公告第62-2号
令和8年 7月22日

変 更 公 告

「屋外電気設備取替」について

仕様書の図面番号2/6 6 特記事項 (5) 表2、図面番号2/6 LP-W詳細図取替前1/30及びLP-W詳細図取替後参考図1/30、図面番号6/6 盤内結線図取替後 をそれぞれ別紙の仕様書のとおりに変更する。

LP-W詳細図取替前 1/30

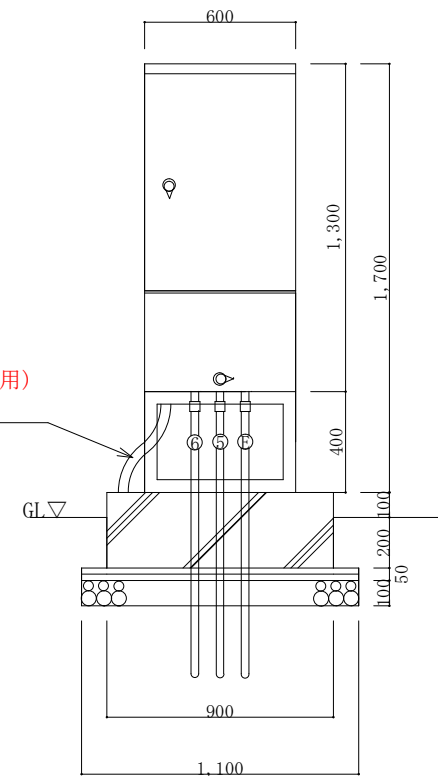
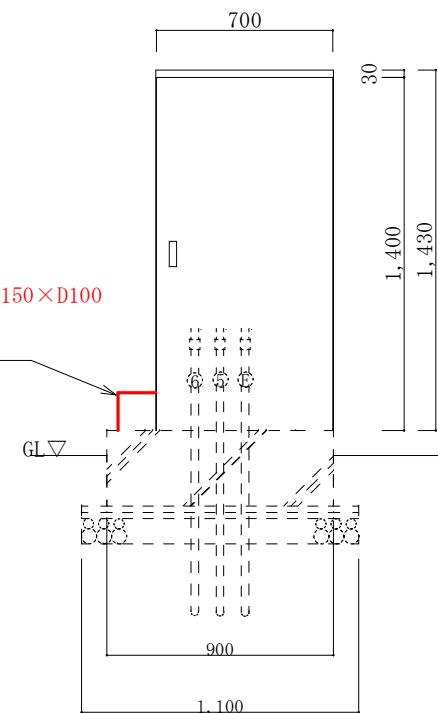
防水プリカ撤去
(EM-CE3.5°-2C再使用)
(放送設備電源)

SUS製プルボックスW150×H150×D100
(EM-CE3.5°-2C接続)
(放送設備電源)

盤内結線図取替後

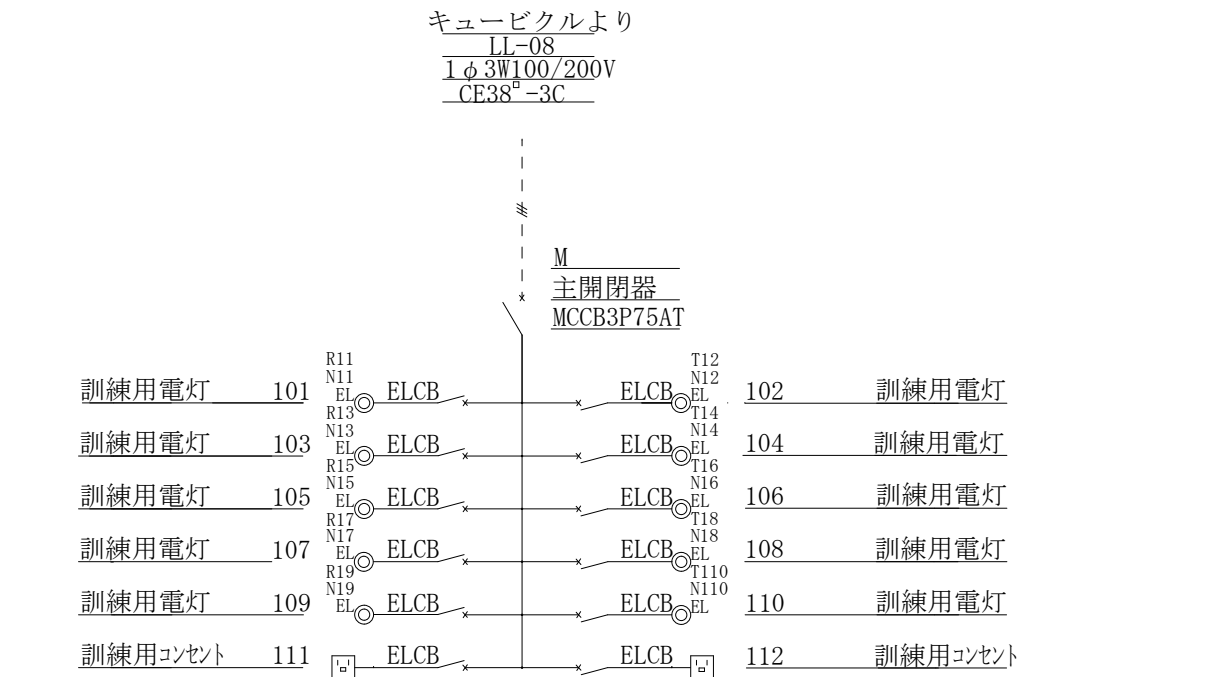
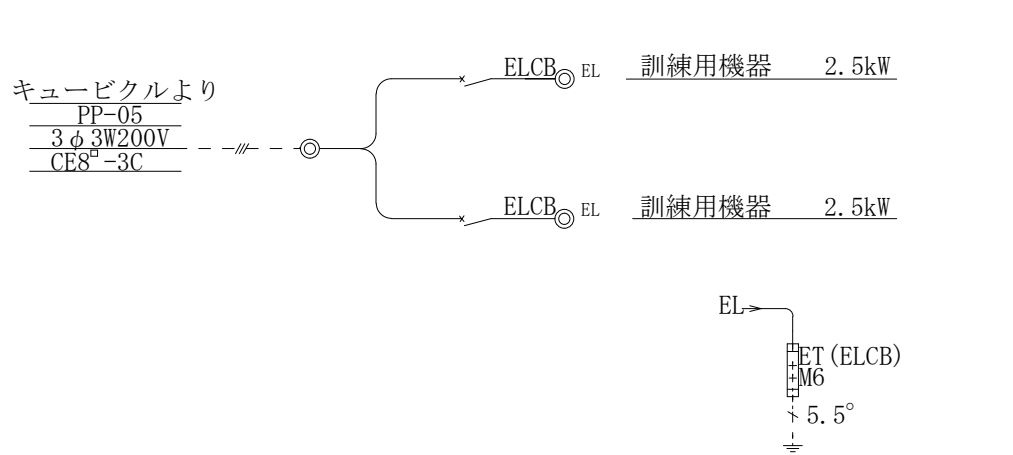
1φ	MCCB	3P75/50AT	× 1
	ELCB	2P50/20AT 30mA0.1S	× 8
	抜け止めダブルコンセント	2P(E付) 15A×4	
	埋込抜け止めダブルコンセント	2P(E付) 15A×2 (防滴プレート)	
3φ	ELCB	3P50/20AT 30mA0.1S	× 2
